Badacsonytördemic Község Önkormányzata
8263 Badacsonytördemic, Hősök útja 12.

**Badacsonytördemic község belső forgalmi rend
felülvizsgálata**

2023. november

(84. ábra)

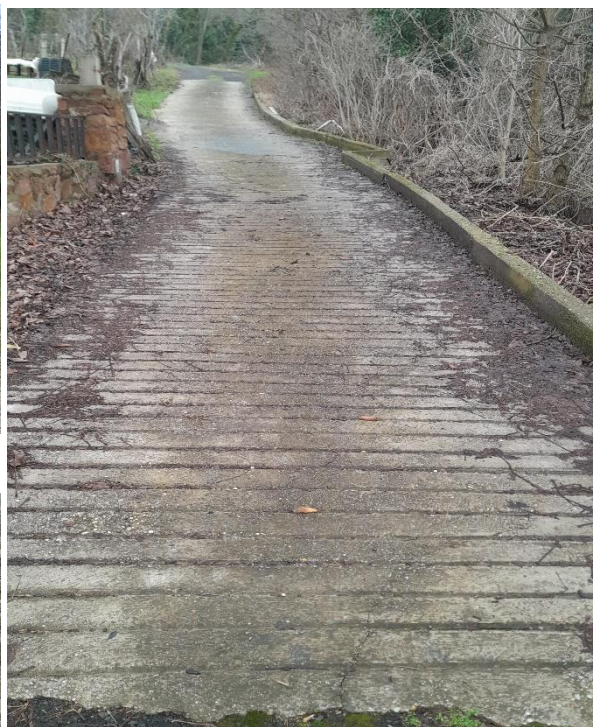
Az 564 hrsz. útszakasz aszfalt burkolatú szűk utca, amely köves és beton burkolatba vált át (84-85-86. ábra),

A felső szakasz kátyús, bomló (87. ábra).

Az 564 hrsz. útszakasz aszfalt burkolatú szűk utca, amely köves útba vált át (84-85-86. ábra)

A felső útszakasz nagyon kátyús (87. ábra)
